**Европейская экономическая комиссия****Комитет по внутреннему транспорту****Всемирный форум для согласования правил  
в области транспортных средств****Рабочая группа по общим предписаниям,  
касающимся безопасности****112-я сессия**

**Правила № 110 (транспортные средства,  
работающие на КПП и СПГ)****Предложение по дополнению 1 к поправкам серии 02  
к Правилам № 110 (транспортные средства,  
работающие на КПП и СПГ)****Представлено экспертом от Франции\***

Рис. 1

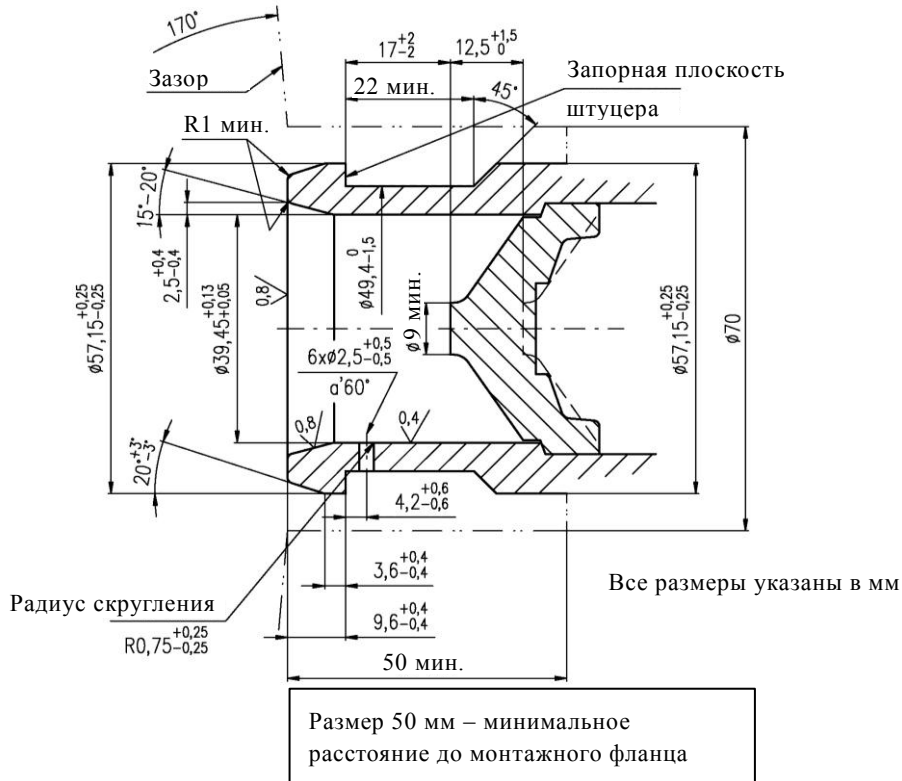
Включить новые пункты 4 и 4.1 следующего содержания:

«4.           **Размеры заправочного узла СПГ**

4.1           **На рис. 1 показаны размеры заправочного узла СПГ.**
